SCCV Courrières – Courrières

Compléments à la demande d'examen préalable à la réalisation d'une étude d'impact

Réf. Entime 10045-006-001 / Rév. A / 15.06.2026

Figure 1 : Plan de masse projet (Source : EMa Paysage)

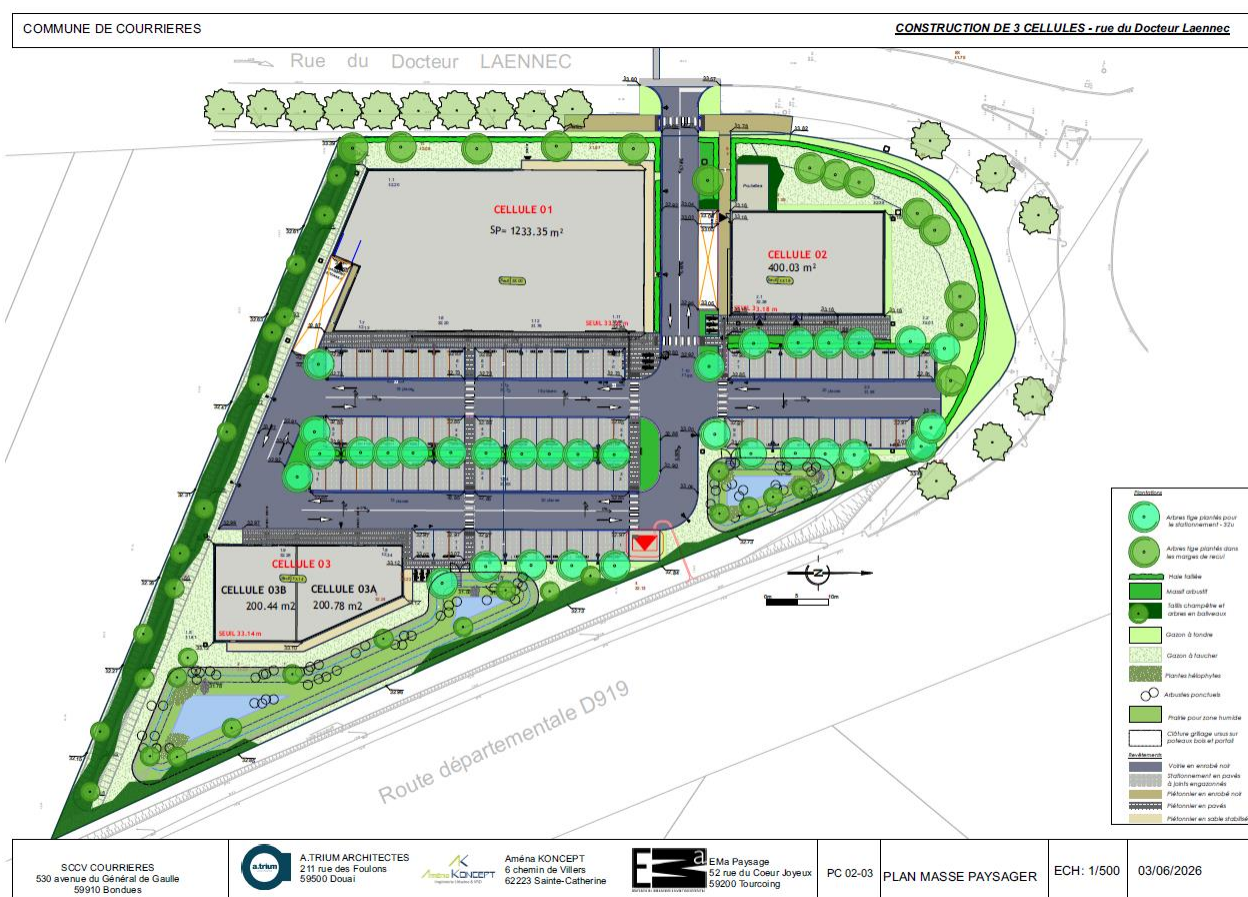
- ✖ Une mention confirmant que les arbres protégés au titre du document d'urbanisme seront conservés, ainsi que les éléments paysagers existants conservés ou détruits dans le cadre du projet ;
- ✖ Les matériaux utilisés pour les différents revêtements ;
- ✖ La superficie du parking ;
- ✖ Une insertion paysagère du projet.

Le projet tel qu'il est conçu à ce jour ne sera pas de nature à engendrer la destruction d'éléments paysagers quels qu'ils soient.

Les arbres protégés au titre du document d'urbanisme de la commune de Courrières, situés rue du Docteur Laennec, seront conservés. Il en va de même pour les arbres se trouvant au niveau des pourtours du giratoire. **Aucun arbre ne sera abattu dans le cadre de la mise en place du projet.**

Le plan de masse du projet donné à la Figure 1, est fourni à l'échelle en annexe 1.
